# Service manual

## RADIO 90RL290

17-11-1971	90RL290	Ba 1428
------------	---------	---------

**Information**

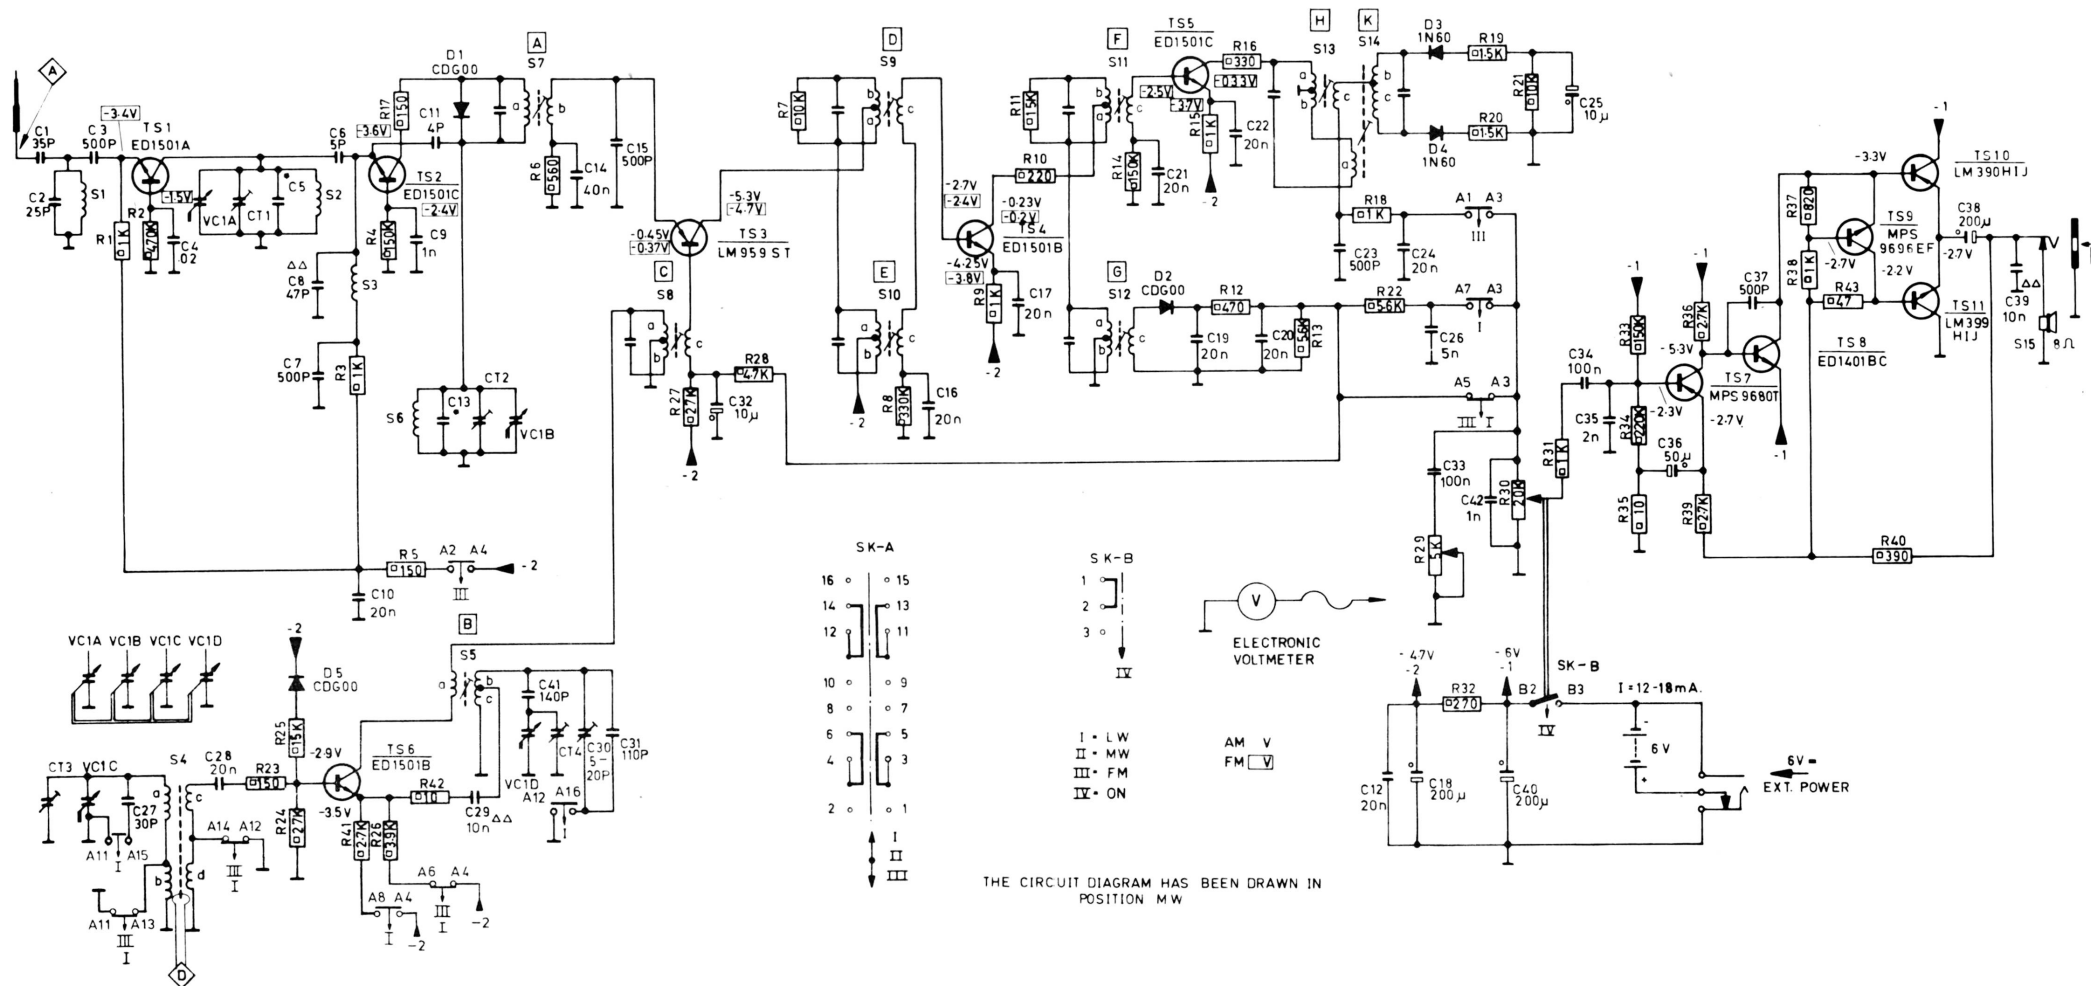
R7 has been replaced by diode CDG00 (4822 130 30693). The cathode has been connected to S9a.

The value of R11 has been changed into 8.2k.

Reason: Improve FM selectivity.

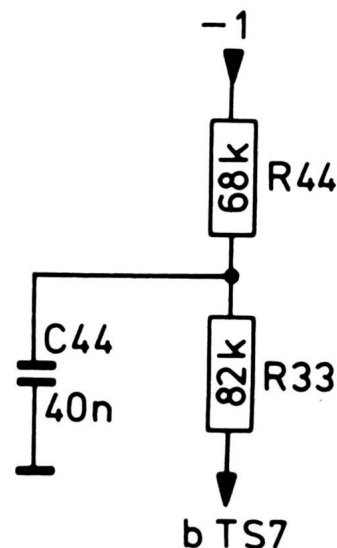
In production the earthing contact of SK-B is insulated from the earthing track, by locally removing the copper track. The electrical connection of the switch contact and its earth is formed by a wire to the earthing tag of the loudspeaker.

Reason: To prevent instability and LF distortion.

To prevent instability at FM, a 40 nF capacitor (4822 121 40055) has been connected in parallel with C10. Furthermore, to prevent distortion at FM, R33 has been connected differently and R44 and C44 have been added (see diagram below). The earthing contact of C44 is connected to the earthing contact of R35 on the p.c. board.
